日本原燃株式会社	
資料番号	外竜巻 34 <u>R 3</u>
提出年月日	令和 4 年 <u>9 月 7 日</u>

設工認に係る補足説明資料

飛来物防護ネット，安全冷却水冷却塔及び

配管の仕様表記載項目について

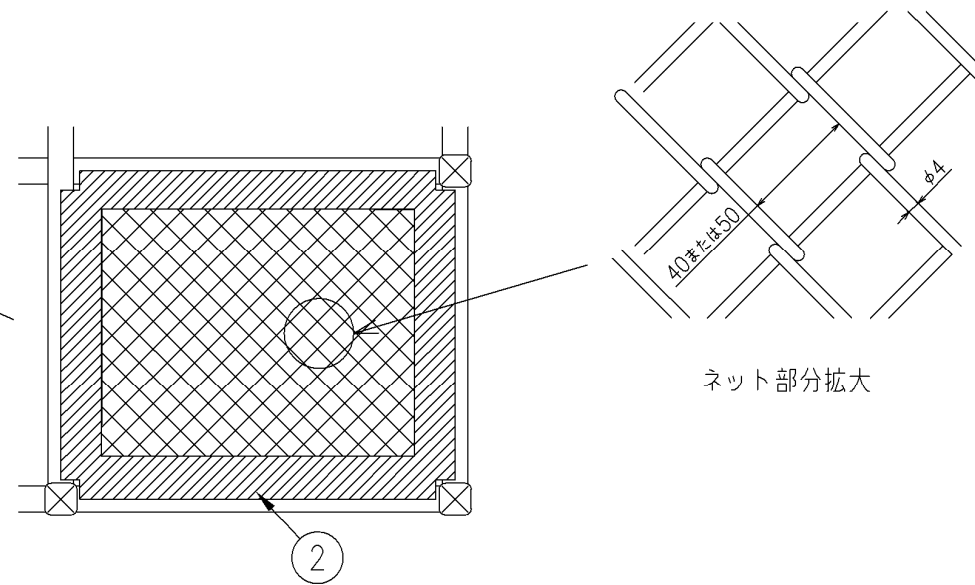
耐火被覆に係る塗装の施工範囲を赤着色及び注記で明示

※ は耐火被覆の施工範囲を示す。主材厚さは2mm以上。支持架構の柱・梁、防護板及び補助防護板は、輻射を遮るように周方向全体に耐火塗装を施す。

図1 飛来物防護ネット(再処理設備本体用 安全冷却水系冷却塔B)の構造図(2/2)

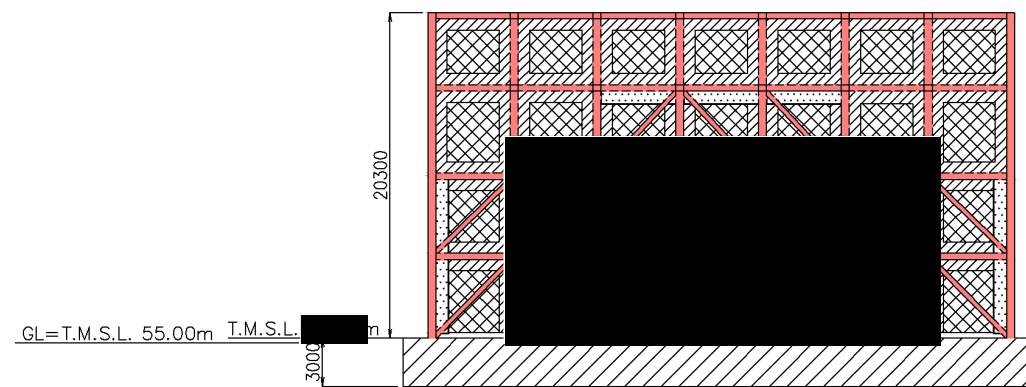
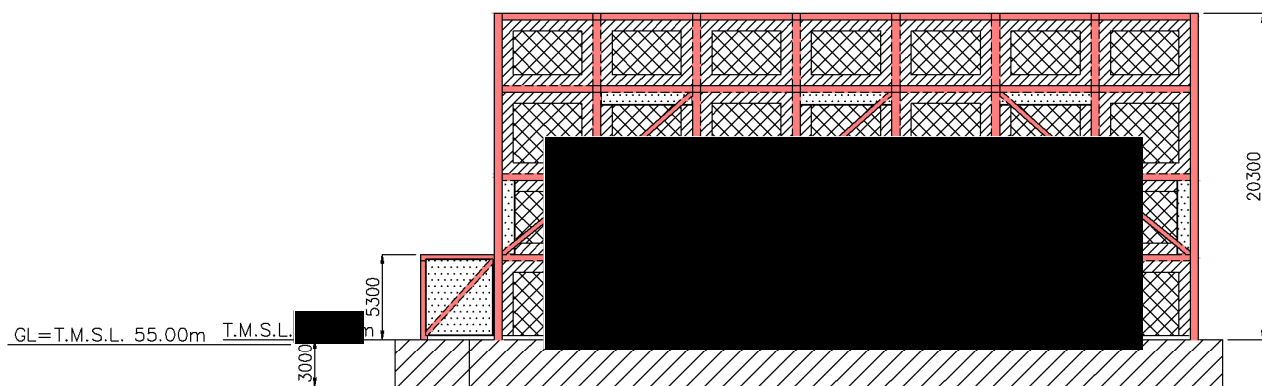
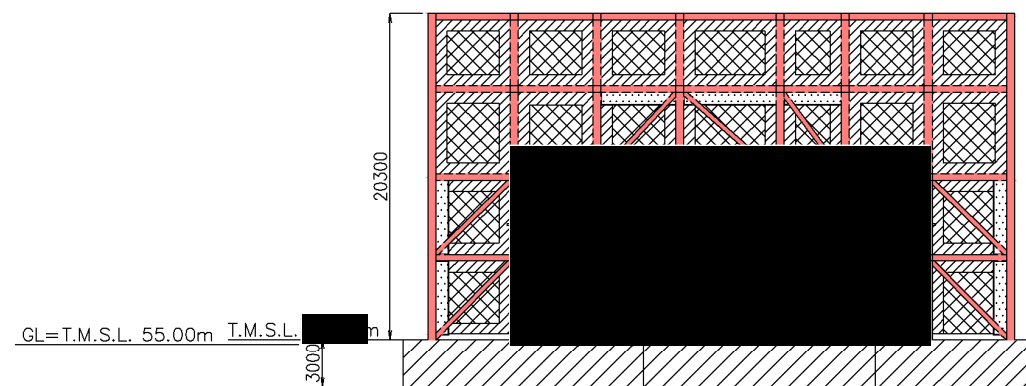
耐火被覆に係る塗装の施工範囲を赤着色及び注記で明示

※ 赤色は耐火被覆の施工範囲を示す。主材厚さは2mm以上。支持架構の柱・梁、防護板及び補助防護板は、輻射を遮るように周方向全体に耐火塗装を施す。
